ADVERTENCIA 211/DAG

Talleres Aeronáuticos de Reparación, Propietarios y Operadores de aeronaves marca CESSNA modelo 150 series, N/S 15017001 al 15072099 y A150 N/S A15000001 al A1500238.

Fisuras en la estructura de la fijación delantera del Estabilizador Horizontal.

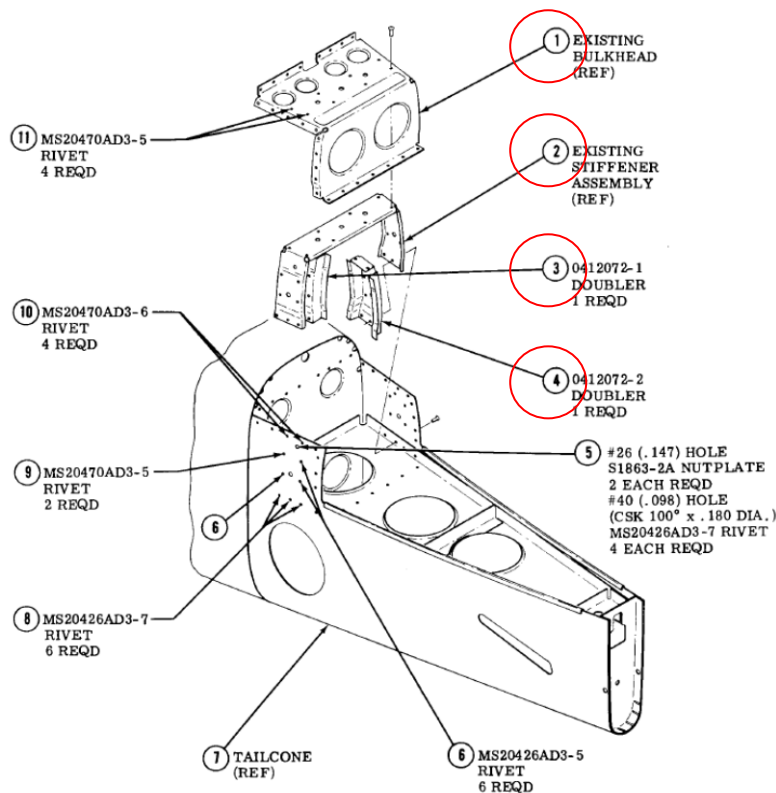
- 1- En septiembre del 2016, se recibió en el DAG un Informe de Dificultades en Servicio (IDS), informando la detección de fisuras en los Stiffener P/N 0412521-3 y 0432167-1. Las fisuras fueron detectadas visualmente con ayudas ópticas de 3 y 10x.
- 2- Dicho IDS estaba acompañado por las siguientes fotografías que muestran la ubicación de las fisuras habitualmente detectadas.

- a. pequeñas fisuras en el Stiffener Assy, frenar las fisuras e instalar Doublers P/N 0412072-1/-2 de acuerdo a las instrucciones del SK150-33.

b. grandes fisuras en el Stiffener Assy, reemplazar:

- i. el Stiffener Assy. Instalado, por un nuevo P/N 0432169-1, y
- ii. la Bulkhead-Stabilizer Attachment instalada, por una nueva P/N 0412177-2.

9- A continuación se agrega una figura donde se puede apreciar el aspecto que posee el diseño original de la estructura de la fijación delantera del Estabilizador Horizontal

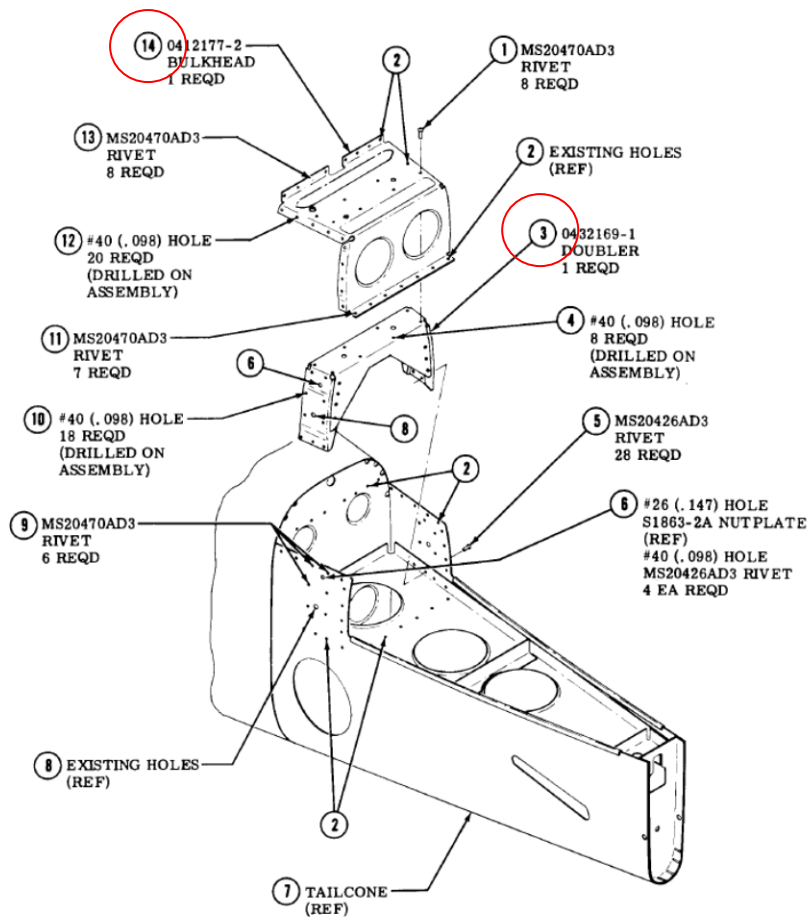
Desde el S/N 17001 al 15072099 (para los 150) y desde el A15000001 al A15000238 (para los A150), está compuesto por el Stiffener Assy. (indicado en la figura como ítem 2) P/N 0412521-3 ó 0432167-1 y la Bulkhead-Stabilizer Attachment (indicado en la figura como ítem 1) P/N 0412177-1.

También se aprecia el aspecto y la ubicación de los DOUBLERS, indicados en la figura bajo los ítems 3 y 4
